Stadt Leverkusen Bebauungsplan Nr. 183/III "Lichtenburg-Nord" in Leverkusen-Steinbüchel

Äußerungen zur frühzeitigen Beteiligung der Öffentlichkeit und der Behörden gem. § 3 (1) und § 4 (1) BauGB sowie
Abwägungsvorschlag der Verwaltung mit Beschlussentwurf

# Ergebnis der Luftbildauswertung 22.5-3-5316000-29/12

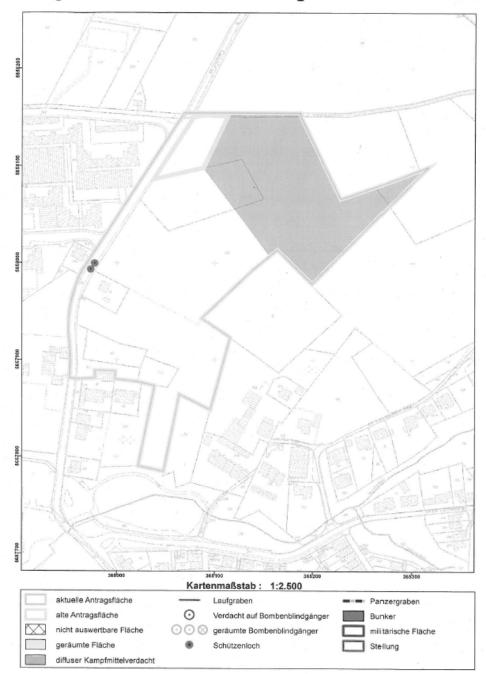
Teile der beantragten Fläche sind von mir bereits ausgewertet worden. Bezüglich des alten Ergebnisses verweise ich auf die Stellungnahme 22.5-3-5316000-38/11 vom 26.10.2011. Die obigen Empfehlungen beziehen sich daher ausschließlich auf den übrigen, ergänzenden Bereich.

Die Fläche der Rettungswache, für die ein Kampfmittelverdacht bestand, wurde geräumt. Kampfmittel wurden nicht geborgen. Da für den restlichen Bereich des Bebauungsplans ein Kampfmittelverdacht nicht ausgeschlossen werden kann, erhält der Bebauungsplan folgenden Hinweis:
